# Bushaltestellen Beurteilung Zustand

Gemeinde Zollikon  
**Bushaltestelle Goldhaldenplatz**  
**Alte Landstrasse**

**Studienbericht**  
**12.11.2019**

161 Zollikon, Haltestelle Goldhaldenplatz  
704 Alte Landstrasse  
Strecken-Km: 2.370 - 2.440  
Variante 4

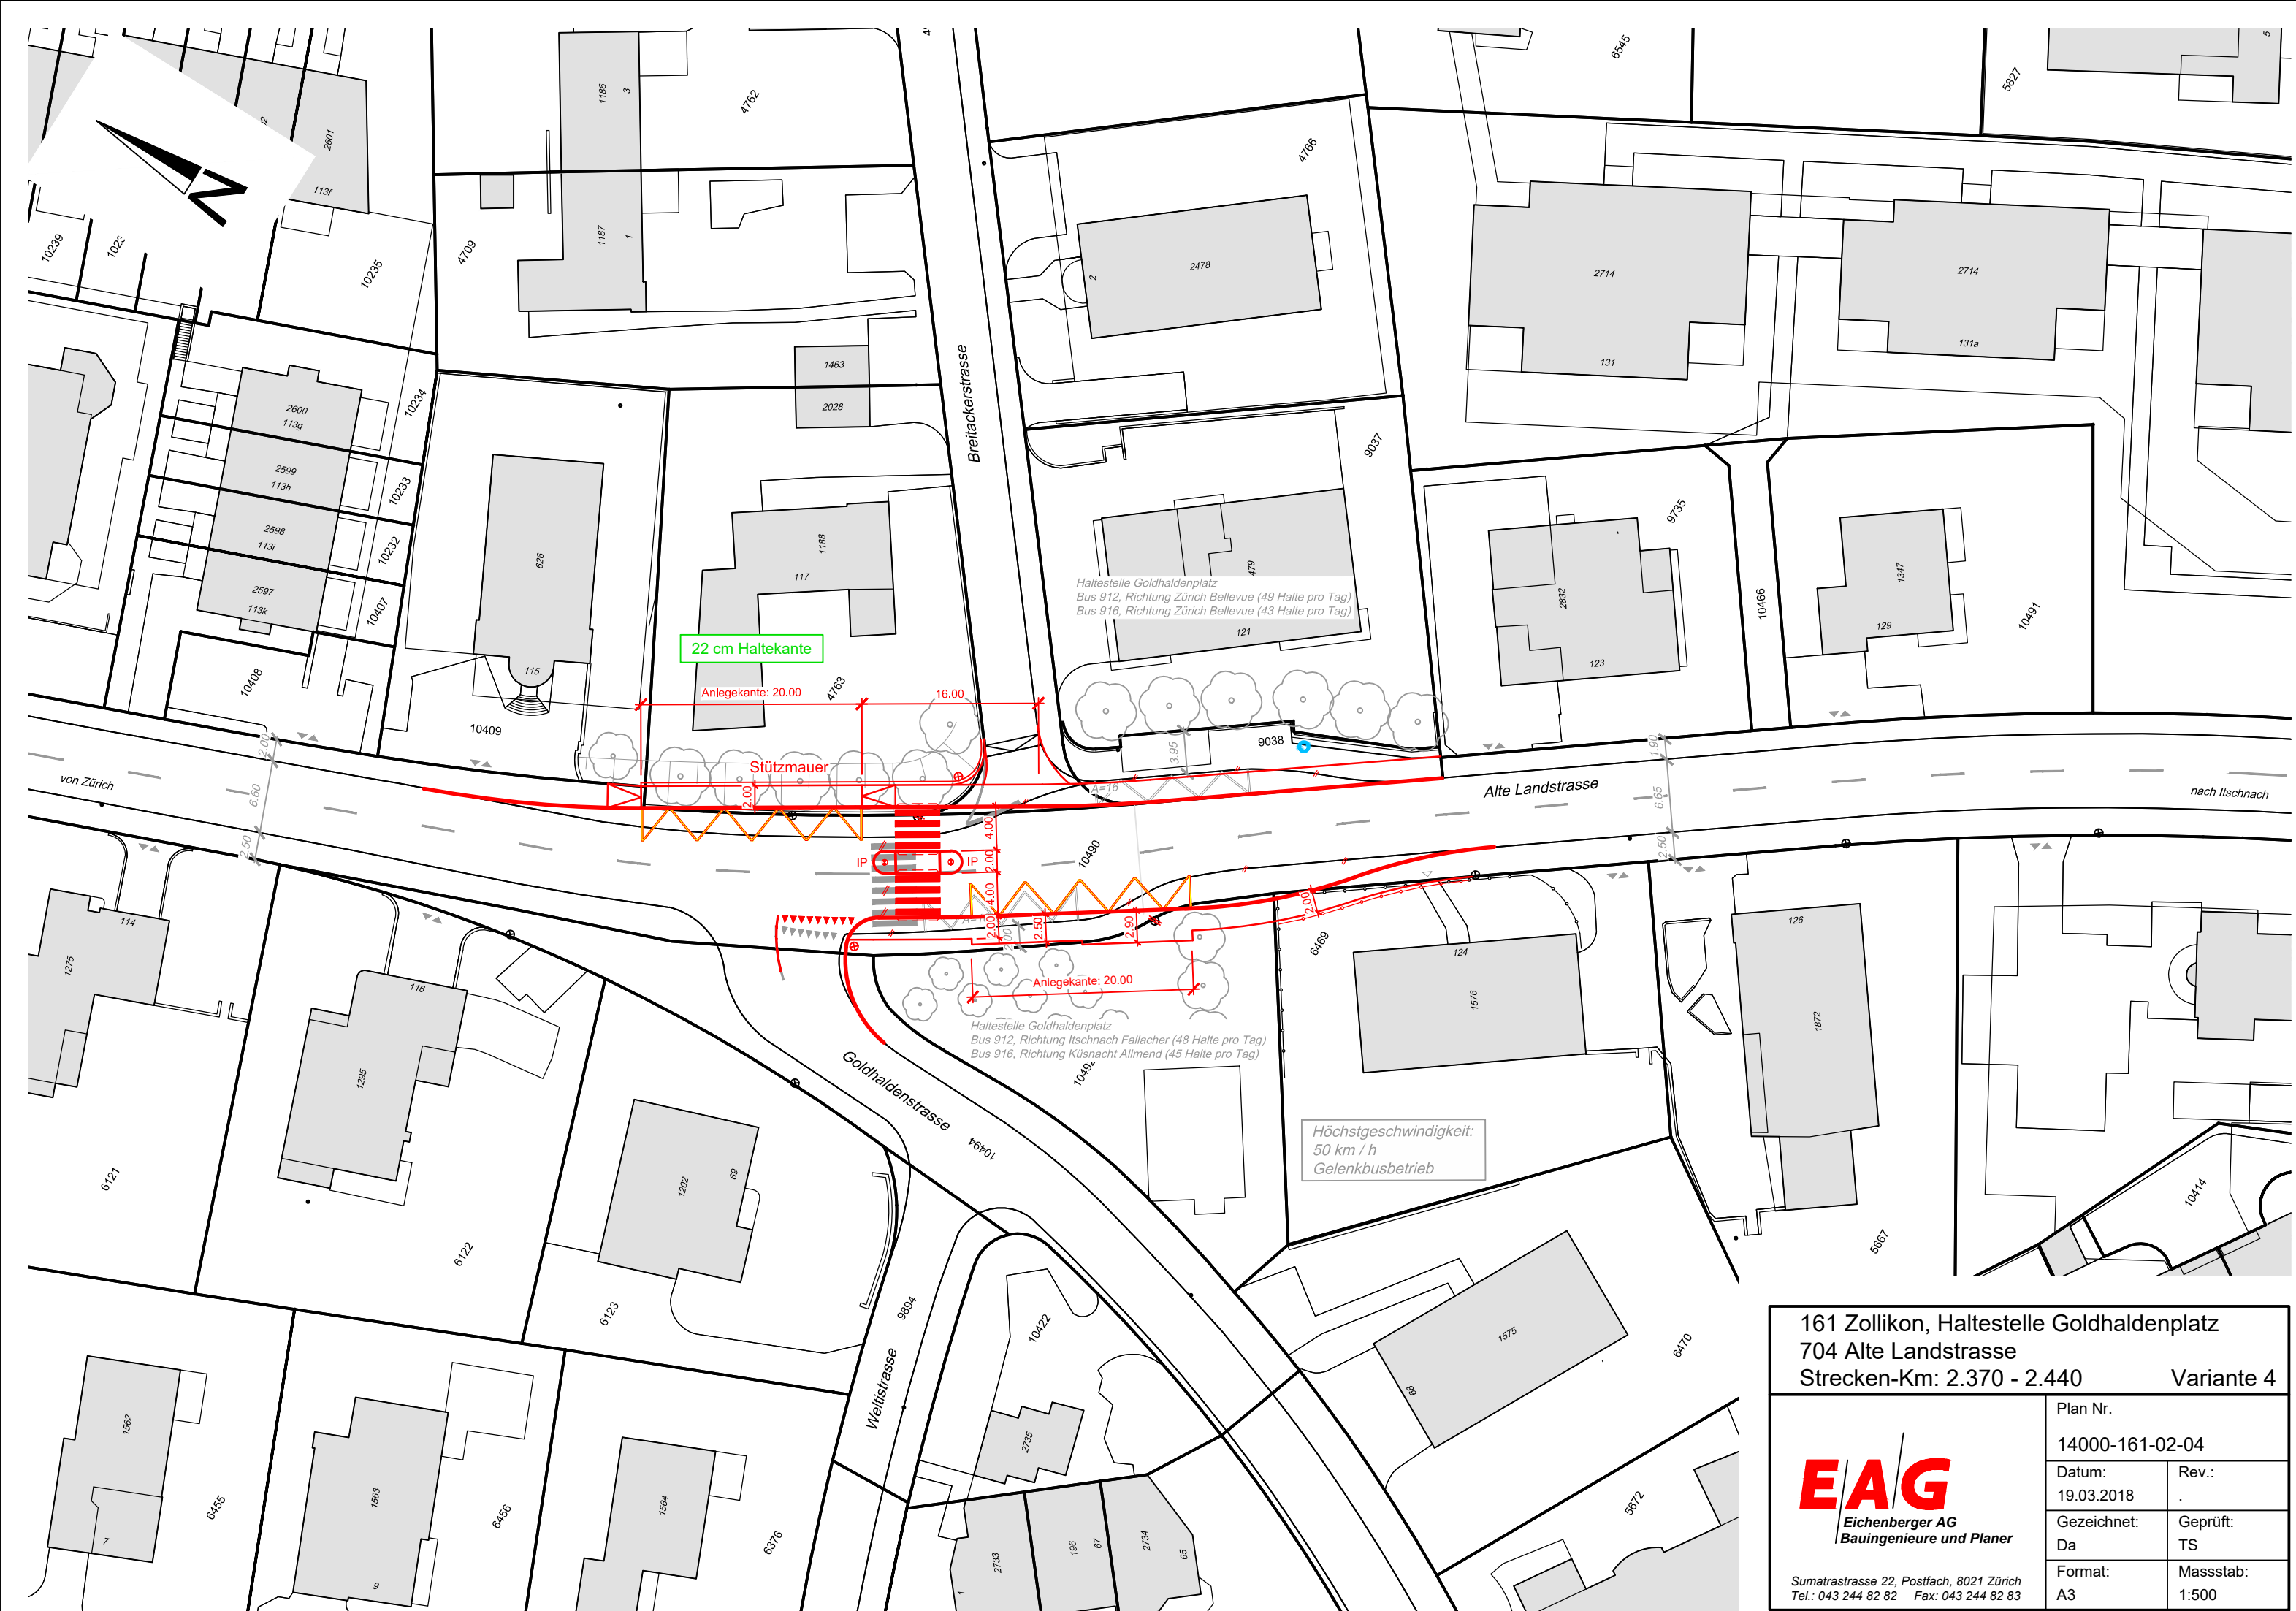
- Varianten 3 und 4: gemäss Vertreter der Kapo werden nicht überholbare Fahrbahnhaltestellen nicht begrüsst. Das Konzept von drei aufeinander folgenden Fahrbahnhaltestellen soll eingehalten werden. Falls nicht überholbare Haltestellen erstellt werden, ist eine nachvollziehbare Begründung für den Wechsel von Busbucht auf Fahrbahnhaltestelle vorzulegen (welche von der Bevölkerung akzeptiert wird).

- Die Schleppkurven sind nochmals zu überprüfen. Insbesondere das Rechtseinbiegen von der Goldhaldenstrasse in die Bergstrasse (Kehrrichtfahrzeuge) wird bei der Variante 4 hinterfragt.

161 Zollikon, Haltestelle Felbenstrasse  
706 Dufourstrasse  
Strecken-Km: 0.420 - 0.585

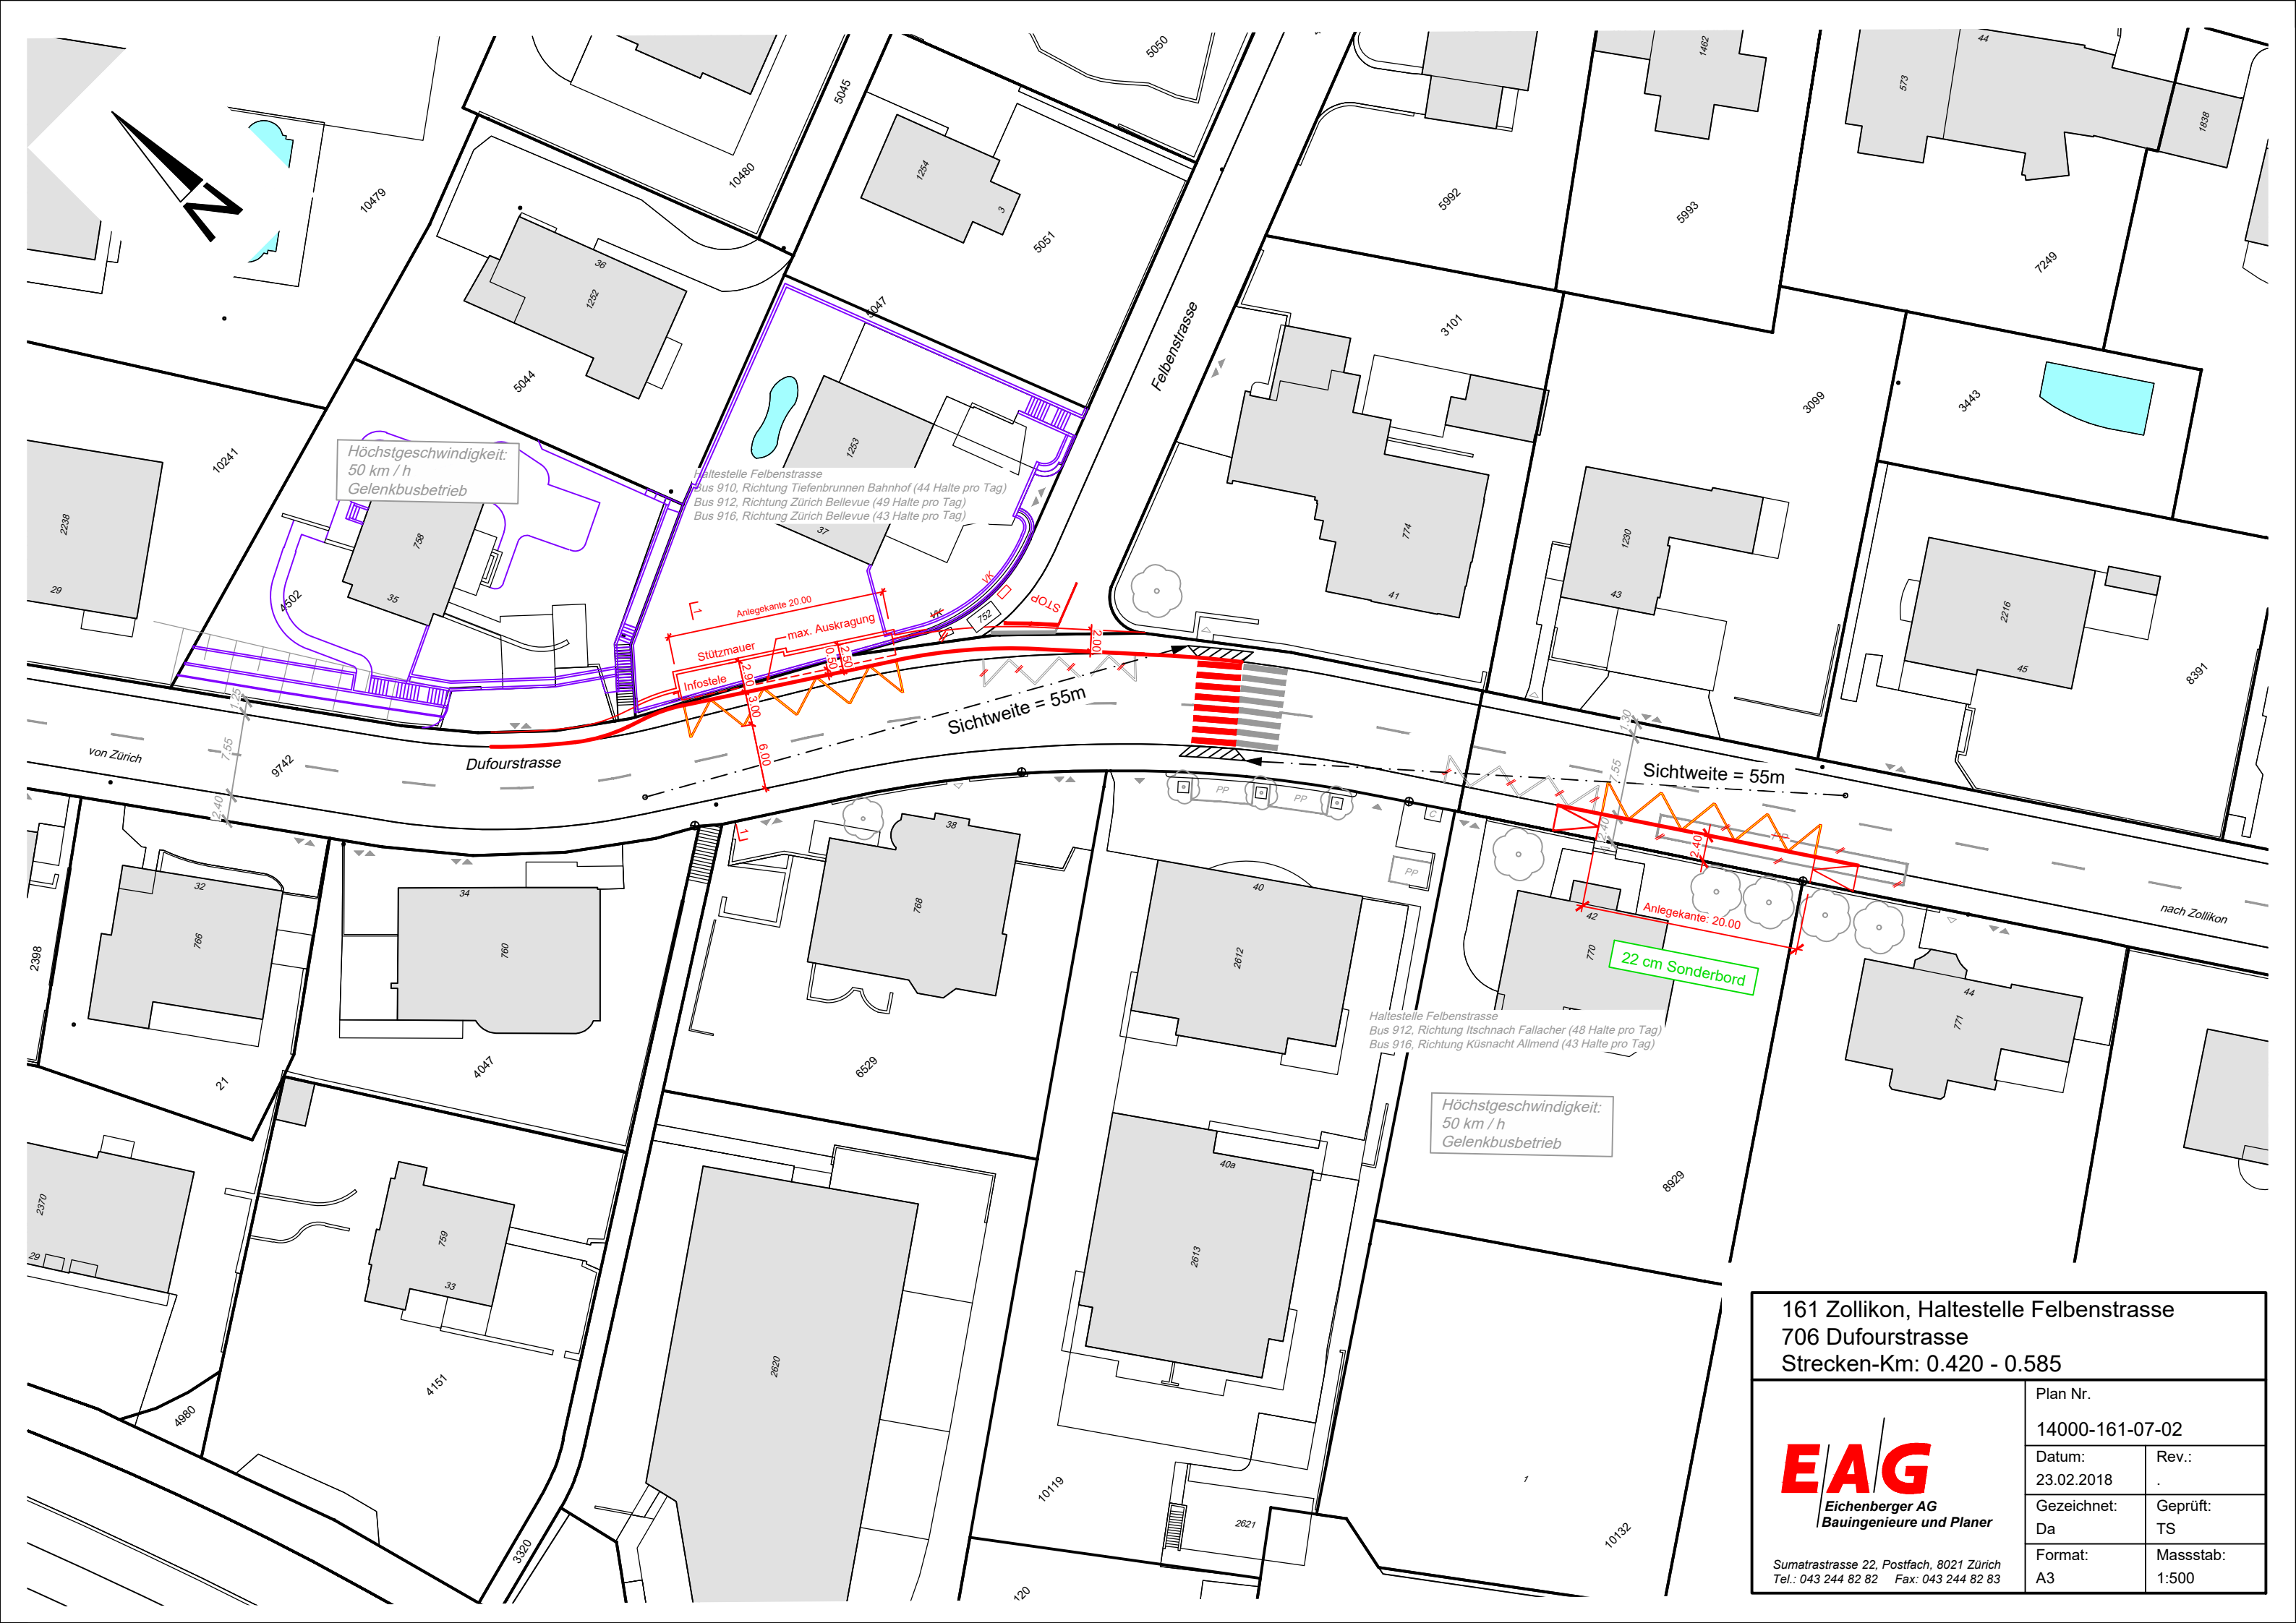
Die Teilnehmenden sind mit dem Vorhaben einverstanden.
